## JetCat- Helikopterturbine PHT3/ PHT3L mit Doppeltellerrad, nicht PHT3- 3!!

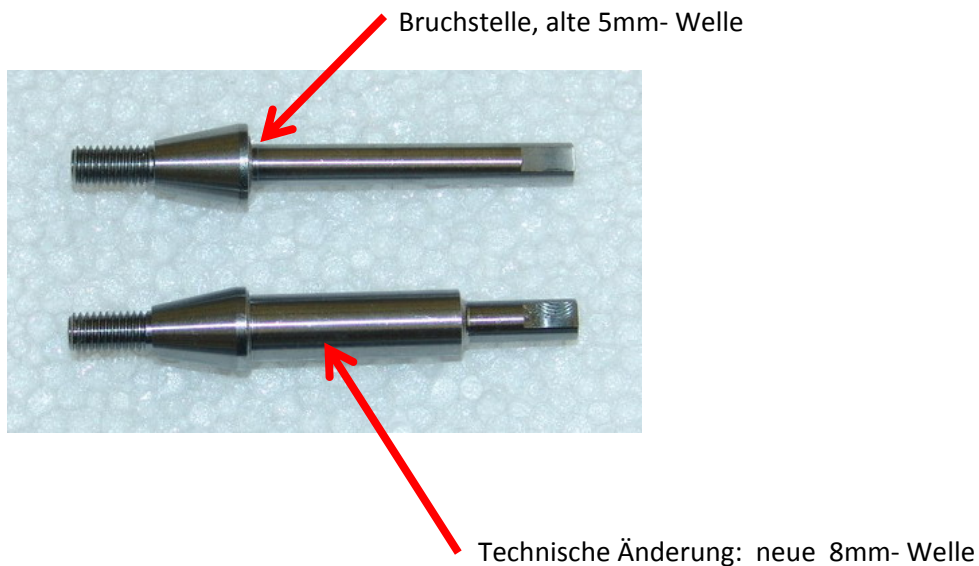
Bei der obigen Abbildung der beiden Heckabtriebswellen sieht man deutlich die technische Änderung auf den neuen größeren (8mm) Wellendurchmesser. Die alte 5mm- Welle wird werksseitig nicht mehr verbaut und wird durch die 8mm- Welle bei allen PHT3- Antrieben ersetzt. Die neue Heckabtriebswelle hat auf der Abtriebsseite wieder einen 5mm Durchmesser, damit die verwendeten Wellenkupplungen weiterhin passen.

Die neue Heckabtriebswelle ist bereits seit der KW38/ 2009 in die Serienproduktion eingeflossen!
